### **Vedr. Reguleringsplan for Rindarøy – 3. offentlige høring.**

## **Aukra kommune - detaljregulering - reguleringsplan for Rindarøy - offentlig ettersyn (3. gong) - motsegn**

### Uttale til 3. gangs offentlig ettersyn – Reguleringsplan for Rindarøy – Innsigelse

### **Reguleringsplan for Rindarøy**

#### § 3.4.3 I3

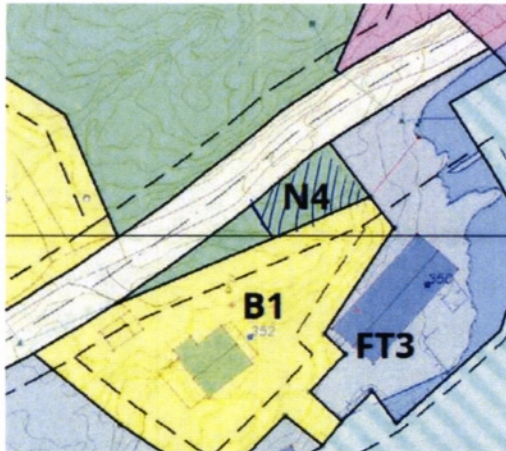
Vi har fått oversendt dokumentene til 3. gangs høring av reguleringsplan for Rindarøy. I en del av teksten er det uheldige formuleringer med knytninger mellom to ulike industriområder. På I3 er det i dag aktivitet innenfor produksjon av høykvalitets, håndhøstet havsalt ut fra sjøvann fra norskehavet. Vi forutsetter at industriområdene skal kunne utvikle seg naturlig og i den retning som i fremtiden faller naturlig.

Vi foreslår følgende endring:

*Arealet kan tenkes brukt dersom verksemda som driv på I1 har behov for meir utviding og regulert areal der blir for lite. Arealet kan ikkje opparbeidast utan ein vedteken plan om utnyttelse og bruk av området.*

I stedet for slik det står nå:

Arealet er tenkt tatt i bruk dersom verksemda som driv på I1 har behov for meir utviding og regulert areal blir for lite. Arealet kan ikkje opparbeidast og takast i bruk utan ein plan om å flytte verksemda frå I1 til dette området. Når I3 blir tatt i bruk skal det gjerast vurderingar om trongen for I1.
